**Stavba: TECHNICKO–HYGIENICKÁ ÚDRŽBA ŽELEZNIČNÝCH KOĽAJOVÝCH VOZIDIEL PRE STREDISKO
NOVÉ ZÁMKY**

Vec: Pokyn č.73/2023/THUNZ – Pokyn na uskutočnenie Zmeny SO 3401 – Epoxidové úpravy povrchov

Vec: Návrh uskutočnenia Zmeny č. 60 – 3401 Hala prevádzkového ošetrovania súprav, časť – Epoxidové úpravy povrchov

VEC: Stanovisko Generálneho projektanta ku objektu:**SO 3401 – Hala prevádzkového ošetrovania súprav****časť epoxidové nátery, prehliadkové kanály***Technicko-hygienická údržba železničných koľajových vozidiel, stredisko Nové Zámky*

Plochy kde sú navrhované epoxidové nátery podláh a železobetónových stien (červeným zvýraznené)

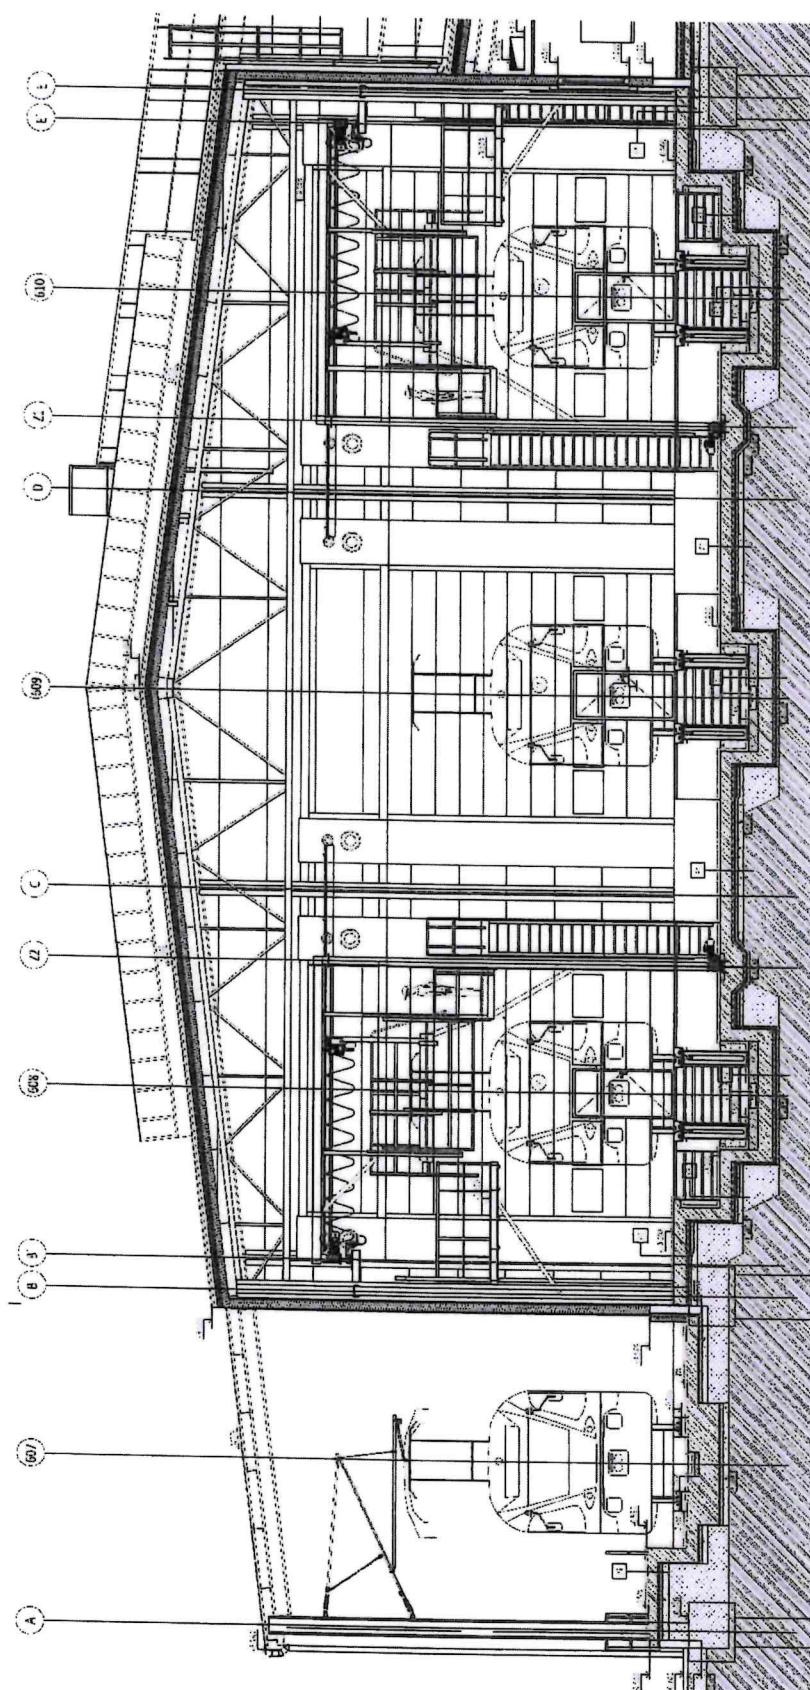
V rámci spracovania projektovej dokumentácie stupňa DRS (rok 2022) sa podrobne riešila predmetná časť projektovej dokumentácie objektu s do špecifikovaním výrobkov, dopracovaním detailov potrebných pre zhotovenie stavebného objektu SO 3401. V súvislosti s do špecifikovaním skladieb vrstiev jednotlivých podláh v objekte vydávame stanovisko ako upresnenie skladby podlahy s označením „P2“. Jedná sa o označenie podláh, ktoré sú lokalizované v troch prehliadkových kanáloch na úrovni -1,600 od úrovne $\pm 0,000$ (TK) v HPOS. Na základe bližšieho preverovania je požadované aby prehliadkové kanály boli riešené celoplošne s použitím epoxidového náteru, ktorý odoláva ropným látkam. Takto bude zabezpečená ochrana proti preniknutiu ropných látok, olejov a následnej prípadnej kontaminácie položia. Jedná sa o nasledovné plochy:

- Podlaha na úrovni $\pm 0,000$ v ráttane ochranného sokla v. 100mm – označená ako „P1“
- Zvislé steny na úrovni $\pm 0,000$ až -1,000
- Podlaha na úrovni -1,000 – označená ako „P1“
- Zvislé steny na úrovni -1,000 až -1,600
- Podlaha na úrovni -1,600 – označená ako „P2“

Pre ozrejenie si dovoľujeme nižšie priložiť schému priečneho rezu objektom, z ktorej je zrejmy rozsah epoxidových náterov v rámci objektu HPOS a zároveň aj na Fekálnej koľaji.

Na základe vyššie uvedených skutočností súhlasíme s realizovaním predmetného stavebného objektu v rozsahu uvedenom v projektovej dokumentácii pre realizáciu stavby (rok spracovania 2022).
